調查報告

壹、案由：據審計部 105 年度臺東縣總決算審核報告，臺東縣政府辦理東海自然生態處理場興建及維護管理業務，以改善太平溪污染，惟計畫規劃評估與執行過程未盡完善等情案。

圖3 東海國宅污水及東海排水匯流處與代操作期間進流水採樣點示意 (資料來源：臺東縣政府。)

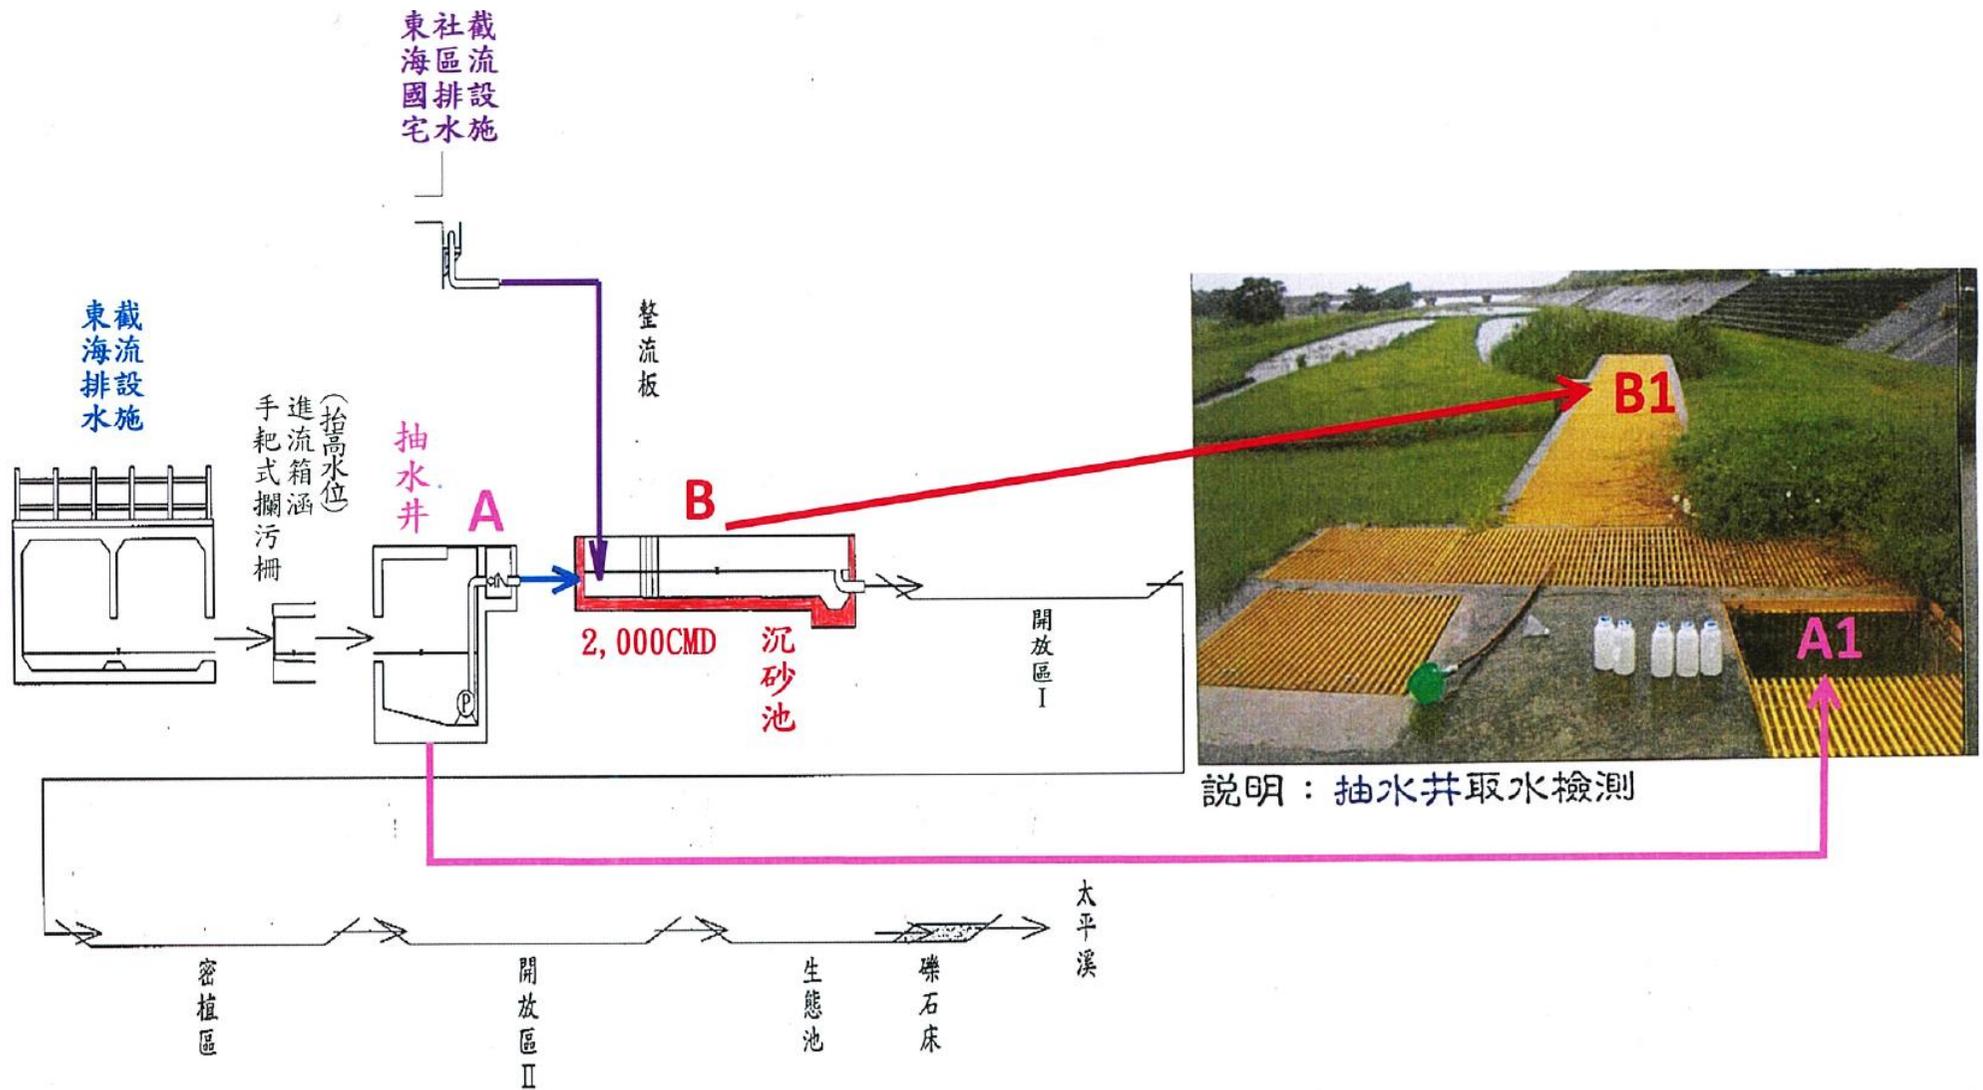
3、縣府於本院詢問後補充書面資料略以，本場於水質監測及工程效能改善提升工作期間，進流水之採樣點竟位於東海排水處（如圖 23，A 處），非屬東海國宅社區排水及東海排水兩股水匯流混合後水質（如圖 23，B 處），造成進流水濃度低於放流水濃度，及污水經本場處理後水質更形惡化等情，縣府迨至本院詢問後始探究其原委，疏失甚明。

- (1) 原承商進流水採樣點為 A 處（如圖 23）。然細設計畫之處理效益評估，係以匯流混合後之 B 處（如圖 3）為處理效益計算，爰以抽水井 A 計算處理效益，易造成去除率、削減率呈現負成長之情形。
- (2) A 處：抽水井 A1，東海排水未與東海國宅社區污水匯流混合，即東海排水匯流前生化需氧量 (BOD) 濃度 17.7mg/L、懸浮固體 (SS) 濃度 89mg/L 及氨氮 (NH₃-N) 濃度 13.4mg/L。
- (3) B 處：設計進流 B1，東海國宅及東海排水混合後水質，即兩股水匯流後生化需氧量 (BOD) 濃度 35mg/L、懸浮固體 (SS) 濃度 120mg/L 及氨氮 (NH₃-N) 濃度 18mg/L。

4、據工程契約第1條第4款第6目略以，持續本場「水質監測及工程效能改善提升工作」作業階段，若廠商有經機關認定明顯履約瑕疵之情事，經機關通知7日後廠商如不依照規定執行，應按逾期的日數，每日賠償機關損失，按持續「水質監測及工程效能改善提升工作」履約保證金款總價千分之一計算之逾期罰款，但其最高額的逾期罰款金額，不超過履約保證金總價20%為限。鑑於原承商於水質監測及工程效能改善提升工作期間，未於東海國宅社區排水及東海排水兩股水匯流混合處辦理進流水採樣，造成進流水濃度低於放流水濃度，及污水經本場處理後水質更形惡化等異常現象，相關水質監測數據失真且無實益，已如前述，爰該府允應就前揭重大履約瑕疵依照工程契約予以處理。

圖5 103年7月13日本場呈現乾涸狀態之Google Earth衛星影像圖(資料來源：臺東縣審計室。)

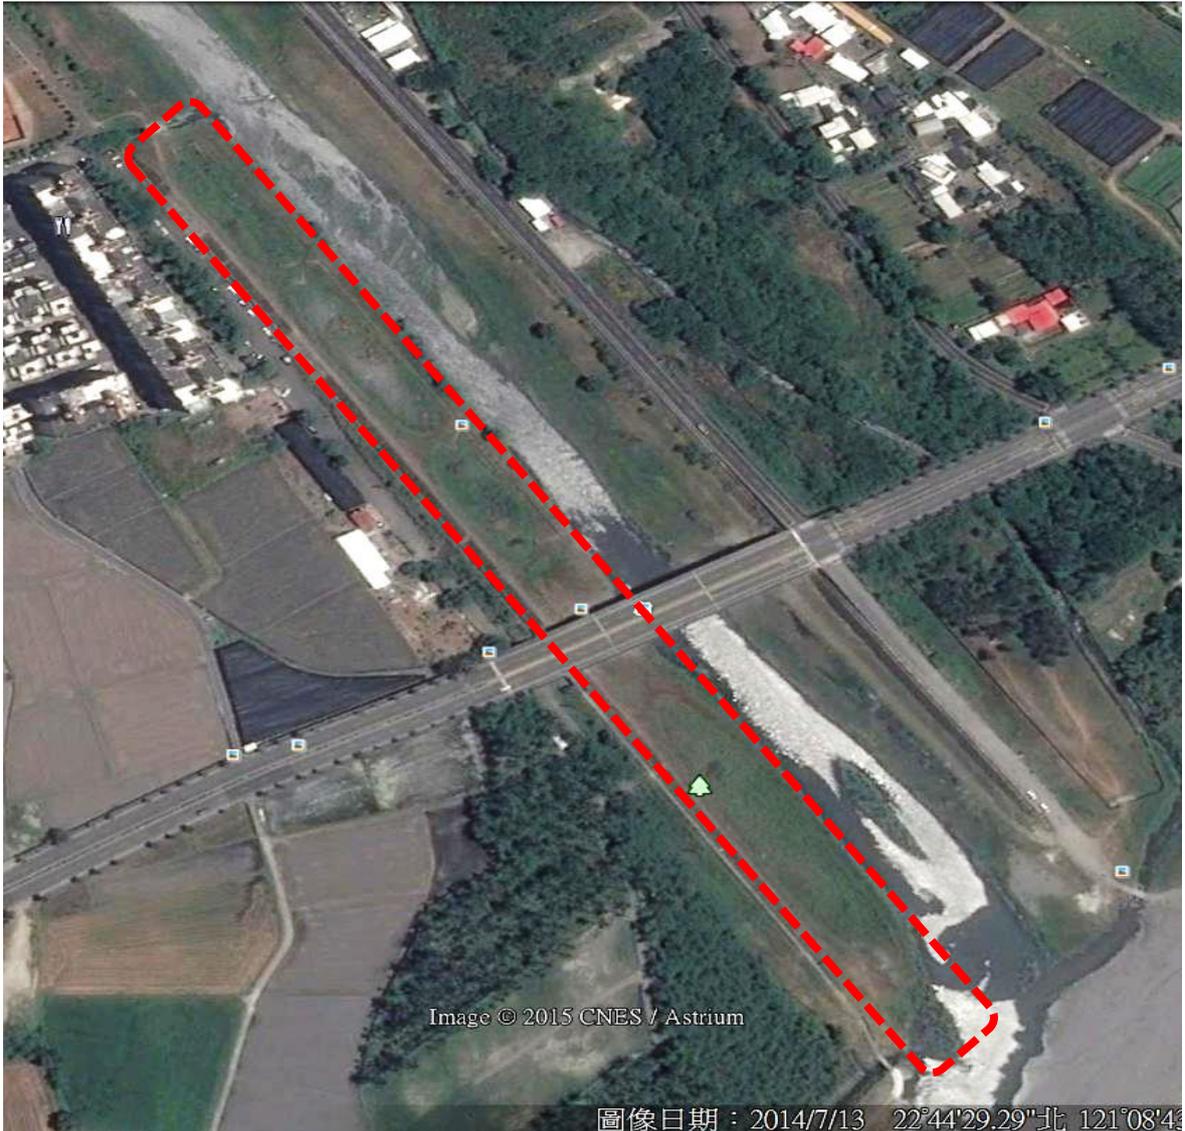
- 1、縣府於 102 年 2 月 28 日接管本場後，未另行訂定本場維護管理相關規範，亦未編列維護管理經費，據稱僅視進水狀況辦理數次進水口清淤，顯未落實執行平日維護維修工作。
- 2、本場於 101 年 8 月 14 日仍有運轉（如圖 4），惟 103 年 7 月 13 日已呈現乾涸狀態，未再運轉使用（如圖 5）。

圖12 104 年 8 月 11 日本場已無運作之 Google Earth 衛星影像圖（資料來源：監察院。）

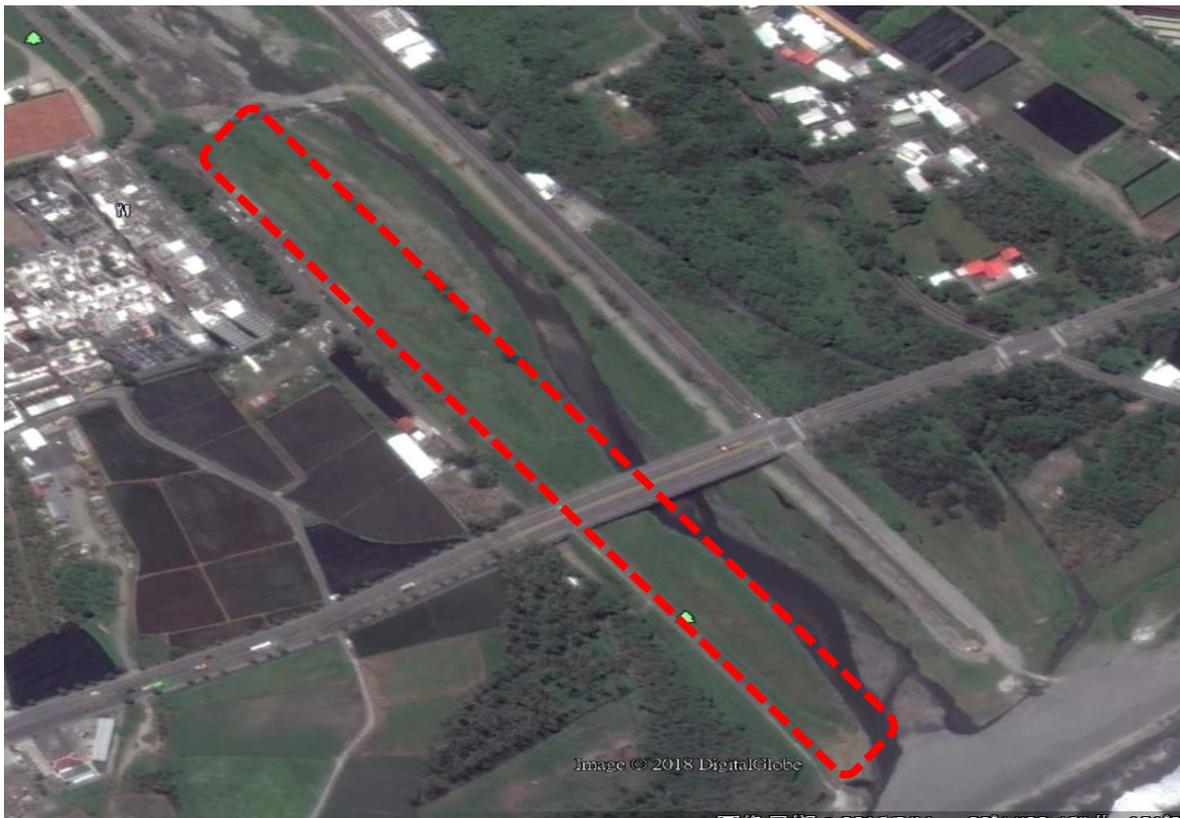
- 2、據縣府 103 年 5 月 16 日 1999 話務中心電話陳情呈核單所示，民眾反映「本場有幾個過濾髒水的池塘，已經 4 個月都沒有水，民眾每日都會在附近運動，剛開始環境清幽美麗，現好像墳墓一般，請相關單位儘快前往處理」等語。
- 3、縣府於 104 年 5 月 20 日函復環保署，有關考核委員 102 年 7 月 25 日督導本場之查核意見業已完成改善，並檢附原承商前於 102 年 8 月 1 日查復縣府缺失改善前、中、後照片相關佐證資料為憑，卻未覈實向該署說明本場早已無法正運作而閒置（如圖 12），相關行政作為殊值可議，請縣府查究相關人員應負之疏失責任。
